**DETERMINAZIONE DIRIGENZIALE**

**ATTO N. DD 137**

**OGGETTO:** PNRR – M4C1-1.1 PIANO PER ASILI NIDO E SCUOLE DELL'INFANZIA E SERVIZI DI EDUCAZIONE E CURA PER LA PRIMA INFANZIA INTERVENTO: "ASILO NIDO CASTELLO RAGGIO VIA FEDERICO GATTORNO 6 - RIQUALIFICAZIONE".  
APPROVAZIONE PROGETTO ESECUTIVO.

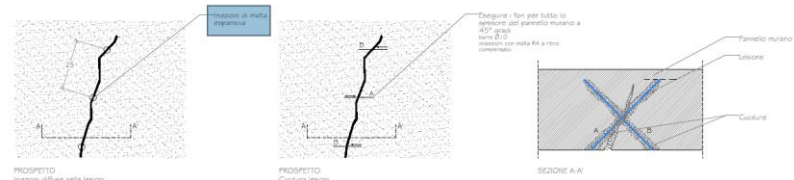
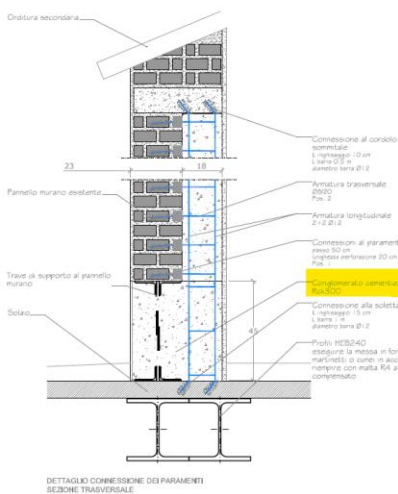
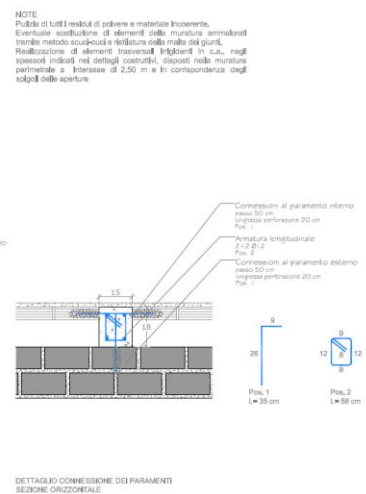
SOMMANO...		Kg				893,22	7,46	6'663,42																																																																																																	
11	<p>Non appare chiaro a quale elemento faccia riferimento la voce di computo in figura.</p>	<b>O</b>

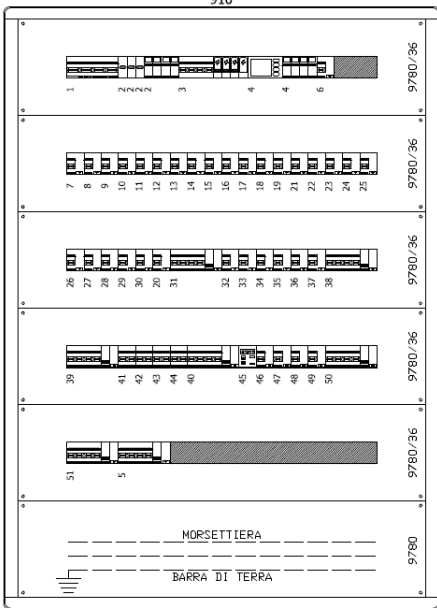
<p><b>Controdeduzione:</b> Il dettaglio delle voci non è incluso nell’analisi prezzi ma è indicato esaustivamente nelle voci di elenco prezzi NP.IE.001 e NP.IE.002. Ad una attenta analisi le descrizioni corrispondono a quanto indicato nel file “20891-E2-IE-TAV-003-PR” mentre il prezzo è plausibilmente desunto da un calcolo effettuato con il software TiQuadri della società Bticino, ed appare congruo.</p> <p>A titolo di esempio, non esaustivo, si sottolinea:  indicazione nell’elenco prezzi NP.IE.001:  btdin60 – magn diff AC 1P+N 10A 6Ka 30Ma – PZ. 13  btdin60 – magn diff AC 1P+N 16A 6Ka 30Ma – PZ. 22  Il numero di pezzi corrisponde allo schema del quadro nel file indicato.</p> <p>mas LDX 800 – quadro 850x1200 – PZ. 1  le dimensioni corrispondono a quelle indicate nel fine (910x1250), pur tenendo conto di una usuale cornice.</p> <p>mas – pannello cieco 850x200 – PZ. 1  mas – pannello 36 dim 850x200 – PZ.5  i pannelli sono identificabili nel disegno:</p>	V

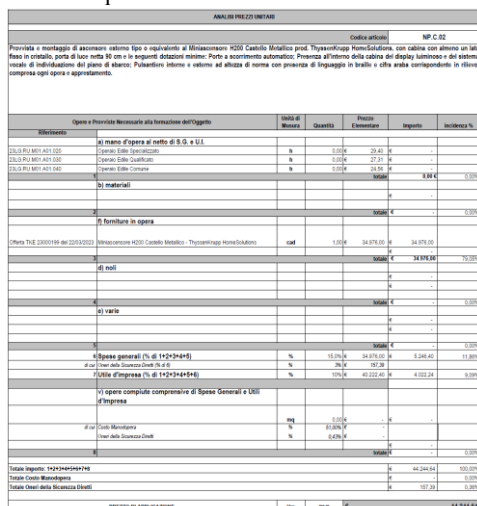
Si prende atto di quanto disposto dal RUP nella nota inviata a mezzo PEC il 02/12/2024.	
04	Non si dispone delle offerte relative ai nuovi prezzi.	O
	<p style="color: red;"><b>Controdeduzione:</b> Si allegano elaborati revisionati.</p> <p>Si riscontra l'elaborato aggiornato. Tuttavia, permane il rilievo poiché non si riscontrano tutte le offerte.</p>	V
	<p style="color: red;"><b>Controdeduzione:</b> Si allegano elaborati revisionati.</p> <p style="color: green;"><b>Riscontro RUP (eventuale):</b></p>	
	Si riscontra la correzione dell'elaborato revisionato.	
05	Non si riscontra l'analisi di alcuni prezzi impiegati nel progetto; a titolo di esempio non esaustivo si menzionano NP.S.01, NP.S.02, NP.S.03.	NCI

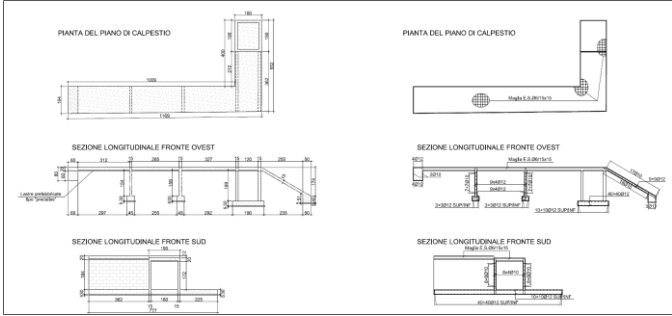
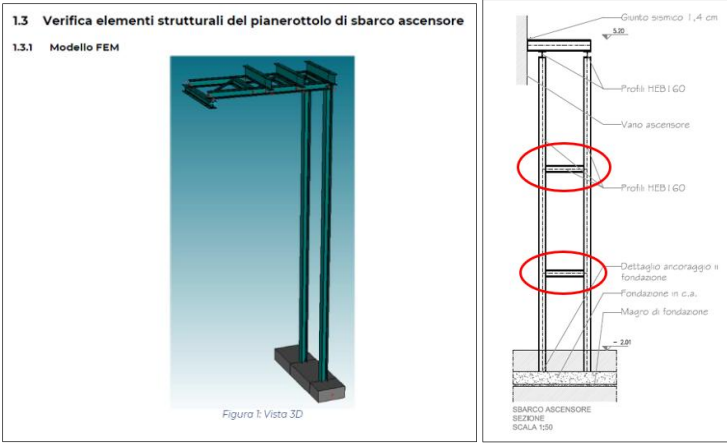
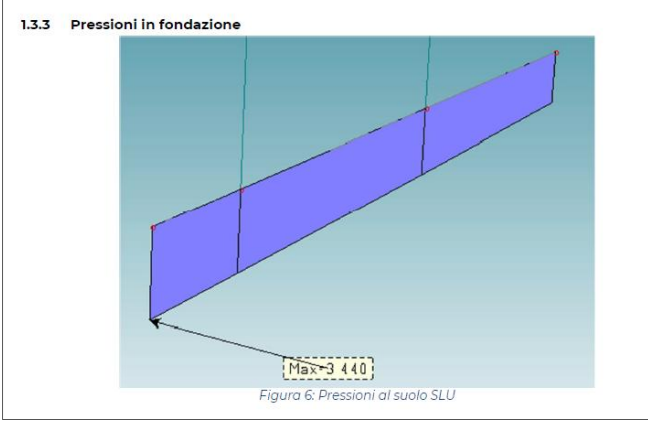
<b>06</b>	<b>OPERE STRUTTURALI</b>	
	<b>Elaborati tecnico-amministrativi</b>	
<b>001</b>	<b>Relazione strutturale - STR-REL-001-RS</b>	
01	<p>Non si riscontrano i tabulati di calcolo delle nuove opere:</p> <ul style="list-style-type: none"> <li>- passerella in c.a.;</li> <li>- pareti in c.a. e muratura;</li> <li>- scala in c.a.;</li> <li>- fondazione;</li> </ul> <p>(in figura: estratto dall'elaborato <i>STR-TAV-003-PR - Progetto-Strutturale dettagli</i>).</p>	NCI

<p><b>Controdeduzione:</b> Si allega fascicolo di calcolo.</p> <p>Si riscontra la trasmissione del nuovo elaborato <i>STR-REL-002-FC - Fascicolo dei calcoli</i>, al quale si rimanda.</p>	---
02	<p>Non si riscontrano i tabulati di calcolo della struttura in carpenteria metallica del vano ascensore e delle relative connessioni alla passerella in c.a.</p> <p><b>Controdeduzione:</b> Si allega fascicolo di calcolo.</p> <p>Si riscontra la trasmissione del nuovo elaborato <i>STR-REL-002-FC - Fascicolo dei calcoli</i>, al quale si rimanda.</p>	NCI
03	<p>Nella modellazione del pianerottolo di sbarco dell'ascensore (immagine sx da pag.144 del pdf) non si riscontrano i due profili HEB160 di collegamento tra i montanti rappresentati nell'elaborato "<i>STR-TAV-004-PR - Progetto - Strutturale dettagli</i>" (immagine dx).</p> 	NCI
	<p><b>Controdeduzione:</b> Viene aggiornato il modello e il relativo fascicolo.</p> <p>Si riscontra la trasmissione del nuovo elaborato <i>STR-REL-002-FC - Fascicolo dei calcoli</i>, al quale si rimanda.</p>	---

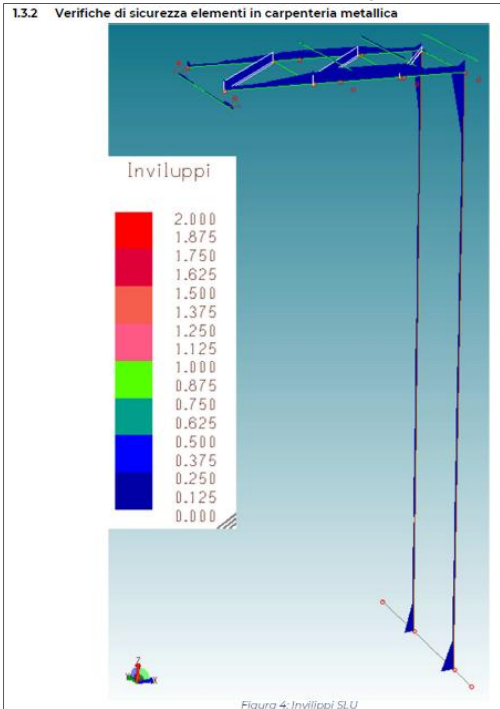
04	<p>Non si ha riscontro nel tabulato di calcolo, nè all'interno degli elaborati grafici, dell'elemento di fondazione del pianerottolo di sbarco dell'ascensore.</p> 	NCI
	<p><b>Controdeduzione:</b> Viene integrato il fascicolo con il tabulato.</p>	---

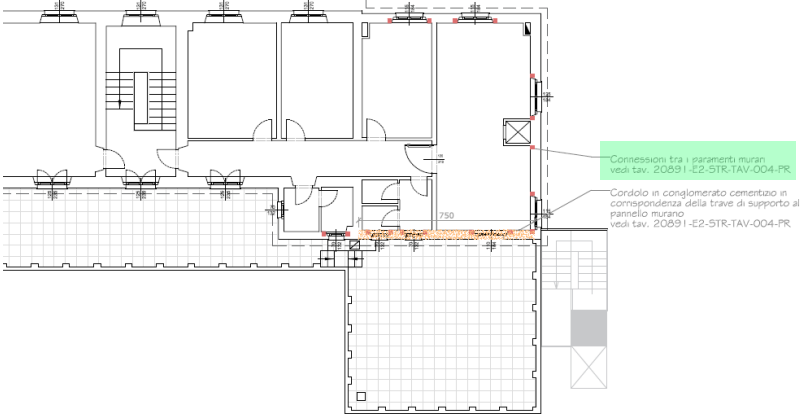
07	Nelle immagini con gli involuppi (esempio da pag. 146), è opportuno esplicitare a cosa facciamo riferimento i valori in legenda.	O
	 <p style="text-align: center;">Figura 4: Inviluppi SLU</p>	
	<b>Controdeduzione: Si integra documento.</b>	
	Si riscontra la trasmissione del nuovo elaborato <i>STR-REL-002-FC - Fascicolo dei calcoli</i> , al quale si rimanda.	---
08	In merito agli elementi di sostegno del tamponamento al piano secondo si rileva che: <ol style="list-style-type: none"> <li>1. Non si riscontra l'analisi dei carichi del ringrosso di muratura;</li> <li>2. Negli elaborati grafici (ved. estratto dall'elaborato "<i>Raffronto - Strutturale piante - STR-TAV-005-PR</i>") sono presenti due profili HEB280 affiancati. Non appare chiaro la connessione reciproca dei due elementi e come questa sia tenuta in conto nel tabulato di calcolo, in cui è presentato un solo elemento (ved. figura in basso);</li> <li>3. Nel tabulato di calcolo non si fa menzione degli architravi IPE240 di sostegno ai profili HEB280 e dei rispettivi collegamenti;</li> <li>4. Non si riscontra alcuna verifica delle sollecitazioni indotte dalle opere previste (ringrosso della muratura e realizzazione della carpenteria metallica di sostegno) sulle murature esistenti.</li> </ol>	NCI

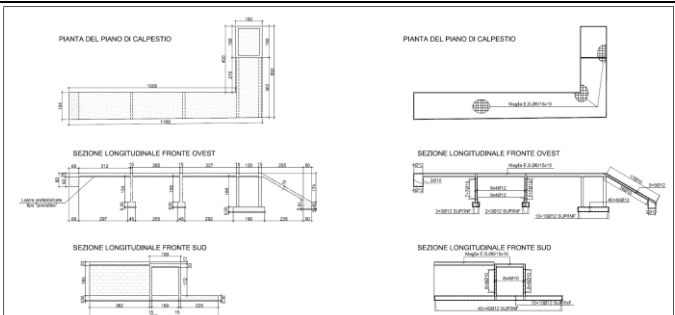
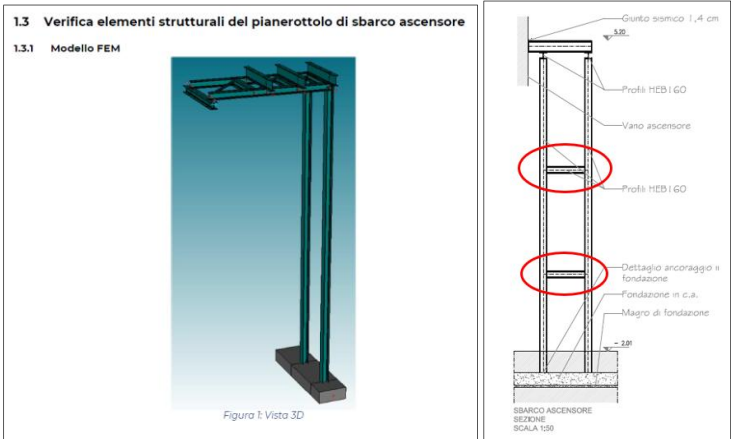
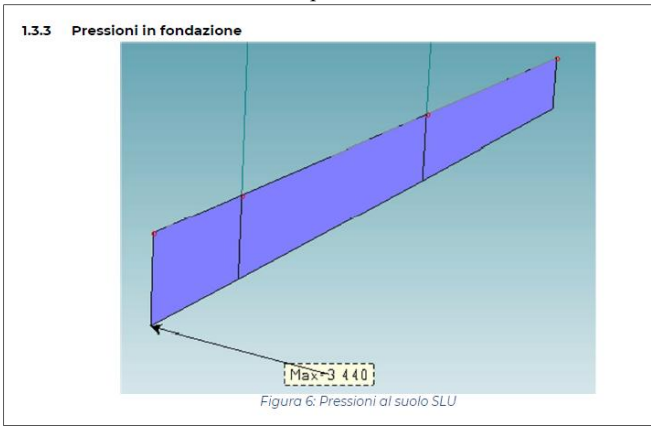
10	Al fine di ricadere nell'ambito di intervento locale escludendo, quindi, l'intervento di adeguamento, ai sensi del punto c del §8.4.3 delle NTC 2018 occorre dimostrare che le opere previste non comportino incrementi dei carichi globali verticali in fondazione superiori al 10 %.	NCI
	<p>Controdeduzione: <b>Si inserisce specifico paragrafo in relazione.</b></p> <p>Si prende atto della controdeduzione dei progettisti.</p>	V
002	<b>Fascicolo dei calcoli - STR-REL-002-FC</b>	
01	<p>Non si riscontrano i tabulati di calcolo delle nuove opere:</p> <ul style="list-style-type: none"> <li>- passerella in c.a.;</li> <li>- pareti in c.a. e muratura;</li> <li>- scala in c.a.;</li> <li>- fondazione;</li> </ul> <p>(in figura: estratto dall'elaborato STR-TAV-003-PR - Progetto-Strutturale dettagli).</p>	NCI

<p><b>Controdeduzione:</b> Si allega fascicolo di calcolo.</p> <p>Si riscontra l'integrazione nell'elaborato.</p>	<b>✓</b>
02	<p>Non si riscontrano i tabulati di calcolo della struttura in carpenteria metallica del vano ascensore e delle relative connessioni alla passerella in c.a.</p> <p><b>Controdeduzione:</b> Si allega fascicolo di calcolo.</p> <p>Si riscontra l'integrazione nell'elaborato.</p>	NCI
03	<p>Nella modellazione del pianerottolo di sbarco dell'ascensore (immagine sx da pag.144 del pdf) non si riscontrano i due profili HEB160 di collegamento tra i montanti rappresentati nell'elaborato "STR-TAV-004-PR - Progetto - Strutturale dettagli" (immagine dx).</p> 	NCI
	<p><b>Controdeduzione:</b> Viene aggiornato il modello e il relativo fascicolo.</p> <p>Si riscontra la controdeduzione dei progettisti.</p>	<b>✓</b>
04	<p>Non si ha riscontro nel tabulato di calcolo, nè all'interno degli elaborati grafici, dell'elemento di fondazione del pianerottolo di sbarco dell'ascensore.</p> 	NCI

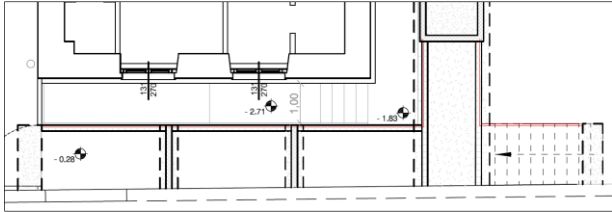
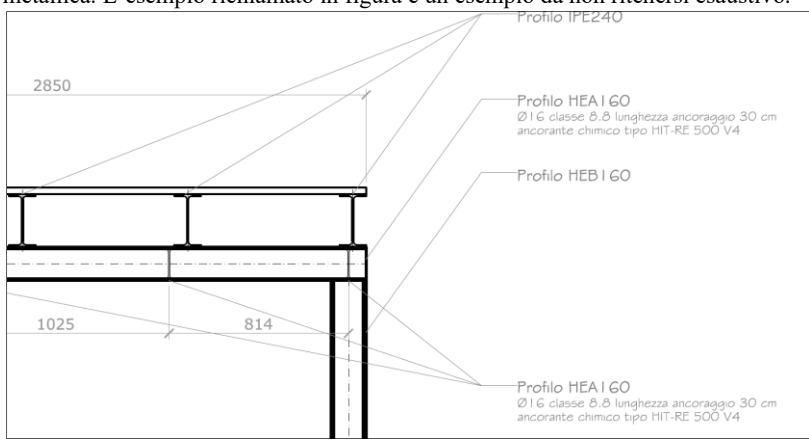
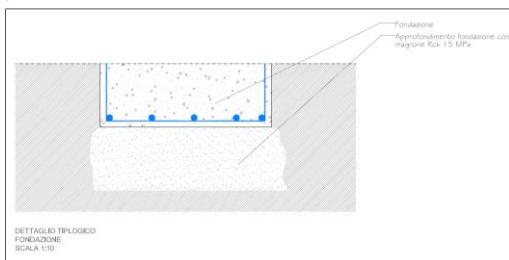
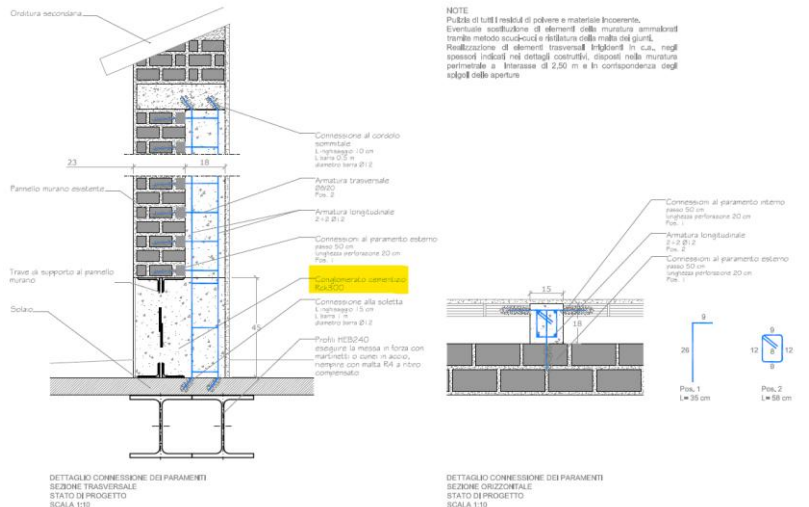
<ol style="list-style-type: none"> <li>1. Non si riscontra l'analisi dei carichi del ringrosso di muratura;</li> <li>2. Negli elaborati grafici (ved. estratto dall'elaborato "Raffronto - Strutturale piante - STR-TAV-005-PR") sono presenti due profili HEB280 affiancati. Non appare chiaro la connessione reciproca dei due elementi e come questa sia tenuta in conto nel tabulato di calcolo, in cui è presentato un solo elemento (ved. figura in basso);</li> <li>3. Nel tabulato di calcolo non si fa menzione degli architravi IPE240 di sostegno ai profili HEB280 e dei rispettivi collegamenti;</li> <li>4. Non si riscontra alcuna verifica delle sollecitazioni indotte dalle opere previste (ringrosso della muratura e realizzazione della carpenteria metallica di sostegno) sulle murature esistenti.</li> </ol>  <p>Architravi IPE240 ammassamento 100 cm</p> <p>Profili di rinforzo impalcato HEB280</p> <p>Architravi HEA160 ammassamento 30 cm</p>

01	<p><b>Controdeduzione:</b> Sono prodotte le opportune integrazioni, includendo le verifiche allo Stato Limite di Esercizio (SLE), per garantire una maggiore chiarezza e completezza del progetto.</p> <p>Riscontro RUP (eventuale):</p>	<b>V</b>
	Si riscontra l'elaborato revisionato.	
<b>Elaborati grafici</b>		
<b>001</b>	<b>Progetto - Strutturale piante - STR-TAV-001-PR</b>	
	Le note generali sono coperte nella parte finale dalla mascherina.	O
01	<p><b>Controdeduzione:</b> Si revisiona elaborato grafico.</p>	<b>V</b>
	Si riscontra l'elaborato revisionato.	
02	<p>Non appare chiaro cosa indichi la linea rossa riportata in figura.</p> 	O
	<p><b>Controdeduzione:</b> Si revisiona elaborato grafico.</p>	<b>V</b>
	Si riscontra l'elaborato revisionato.	
03	<p>Occorre evidenziare con colorazione differente gli interventi riguardanti i diversi piani, così come fatto per l'inserimento delle catene metalliche piuttosto che per la realizzazione delle connessioni tra paramenti murari.</p>	O

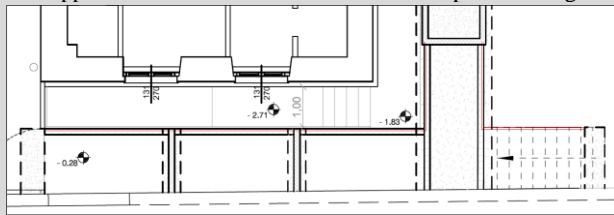
<p>Quanto sopra rilevato è presente anche nell'elaborato <i>GEN-REL-008-CME - Computo metrico Estimativo</i>, tariffa 44/44 a pag. 65 del PDF, poiché come si evince nell'immagine sottostante per lo stesso intervento è indicata una lunghezza di m 7,50 e larghezza m 0,40.</p>

Cod. Rilievo	Descrizione rilievo / <b>Controdeduzione</b> / Esito Verifica Finale	Valutaz. (C/NCI/NCM/O/CF)
	44 / 44 25.A20.C90.0 10 Calcestruzzo strutturale confezionato in cantiere Calcestruzzo premiscelato Rck 37 Classe di resistenza C30/37, Classe di consistenza S4, Classe di esposizione XC4-XS1-XD2-XF2-XA1 riempimento trave esistente connessioni tra i paramenti <div style="display: flex; justify-content: space-between; width: 100%;"> <span>17,00</span> <span>7,50</span> <span>0,450</span> <span>0,400</span> <span>1,35</span> </div> <div style="display: flex; justify-content: space-between; width: 100%;"> <span>0,18</span> <span>0,150</span> <span>4,050</span> <span>1,86</span> </div> <div style="text-align: right; margin-top: 5px;"> <span>SOMMANO m³</span> <span>3,21</span> </div>	
	<p style="color: red;">Controdeduzione: Si aggiornano gli elaborati grafici. L'estensione dell'intervento interessa tutto la trave in carpenteria metallica preesistente per 7.5 m. L'estensione dell'intervento (riempimento della trave esistente) è stato indicato nella tavola 20891-E2-STR-TAV-001-PR di cui si riporta nel seguito lo stralcio</p>  <p style="color: red;">La larghezza del getto è deducibile dalle quote riportate nella tavola 20891-E2-STR-TAV-004-PR, nell'estratto riportato nel quesito (pari a 40 cm = 22 cm + 18 cm), come evidenziato</p> <p style="color: green;">Riscontro RUP (eventuale):</p>	V

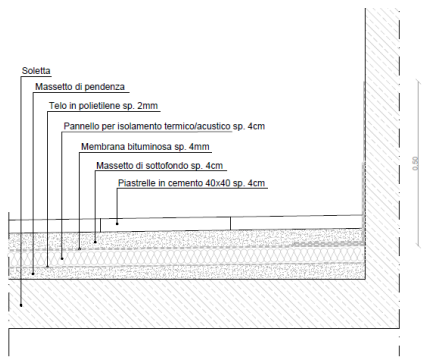
<p>Non si riscontra corrispondenza tra i diversi elaborati, poiché si denotano dimensioni dello spessore differenti degli strati.</p> <div style="text-align: center;">  <p>Stratigrafia copertura terrazzo Scala 1:10</p> </div>	NCM
04	<p><b>Controdeduzione:</b> A seguito di attenta revisione, la superficie disperdente risulta pari a circa 2354 mq, anziché 1319,66 mq esposta in relazione. Pertanto, le modifiche alla superficie disperdente interessano una quota minore del 25%, il che esclude la presentazione della relazione in oggetto.</p> <p>Si prende atto della controdeduzione dei progettisti, tuttavia, si specifica che:</p> <ul style="list-style-type: none"> <li>• se l'intervento è classificabile come riqualificazione energetica, ai sensi del DM requisiti minimi Allegato 1: "Tali interventi coinvolgono quindi una superficie inferiore o uguale al 25 per cento della superficie disperdente lorda complessiva dell'edificio e/o consistono nella nuova installazione, nella ristrutturazione di un impianto termico asservito all'edificio o di altri interventi parziali, ivi compresa la sostituzione del generatore. In tali casi i requisiti di prestazione energetica richiesti si applicano ai soli componenti edilizi e impianti oggetto di intervento, e si riferiscono alle loro relative caratteristiche termo-fisiche o di efficienza". Pertanto occorre trasmettere la Relazione Ex L.10 con le relative verifiche puntuali.</li> <li>• qualora l'edificio sia vincolato ai sensi del D.Lgs. n. 42/2004 la Relazione Ex L.10, contenente le relative verifiche puntuali, è dovuta a meno che "il rispetto delle prescrizioni implichi un'alterazione sostanziale del loro carattere o aspetto, con particolare riferimento ai profili storici, artistici e paesaggistici (art. 3, comma 3-bis 1 del D.Lgs. n. 192/2013)".</li> </ul> <p>Premesso quanto sopra, si rimanda al RUP qualsiasi decisioni in merito.</p> <p><b>Controdeduzione:</b> Viene prodotto un nuovo elaborato 20891-E2-SPEC-REL-006 (Relazione Ex Lege 10).</p> <p><b>Riscontro RUP (eventuale):</b></p> <p>Tale elaborato risulta carente delle informazioni minime necessarie per accertare l'osservanza delle norme vigenti da parte degli organismi pubblici competenti. È necessario, che l'elaborato sia conforme al Decreto del 26.06.2015 del Ministro dello sviluppo economico di concerto con i Ministri delle infrastrutture e dei trasporti e per la semplificazione e la pubblica amministrazione, il quale indica gli "Schemi e</p>	V
